Szanowni Państwo,  
informuję, że do zapytania ofertowego na: „Dostawę 2 komór fitotronowych do Instytutu Ochrony Środowiska – Państwowego Instytutu Badawczego” wpłynęły pytania, na które Zamawiający poniżej udziela odpowiedzi.

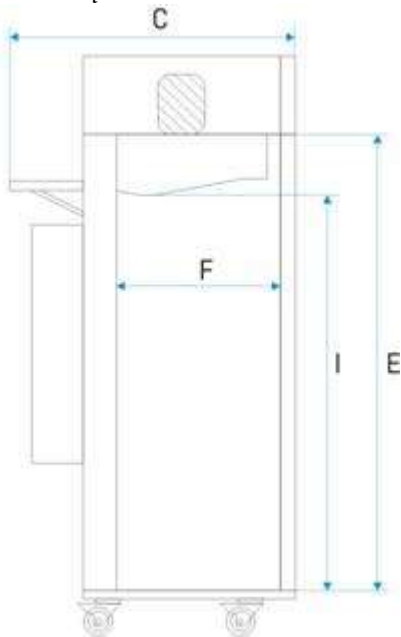
(...) Co Zamawiający rozumie przez sformułowanie „wbudowany zbiornik”? Czy Zamawiający dopuszcza następujące rozwiązanie: umieszczenie zbiornika w wodę dejonizowaną z tyłu urządzenia na specjalnie do tego przeznaczonej półce (jak to pokazano poniżej na rysunku), zbiornik jest podłączony do nawilżacza a woda automatycznie zasila nawilżacz? Takie rozwiązanie pozwala w łatwy sposób uzupełniać wodę.

Pod pojęciem "wbudowany zbiornik" Zamawiający rozumie zbiornik na wodę destylowaną, który jest połączony z komorą fitotronową i dozuje wodę w celu utrzymania nastawionej wilgotności. Zbiornik ten powinien być umieszczony w miejscu umożliwiającym łatwe uzupełnianie wody. Zamawiający dopuszcza rozwiązanie zaproponowane przez Wykonawcę.
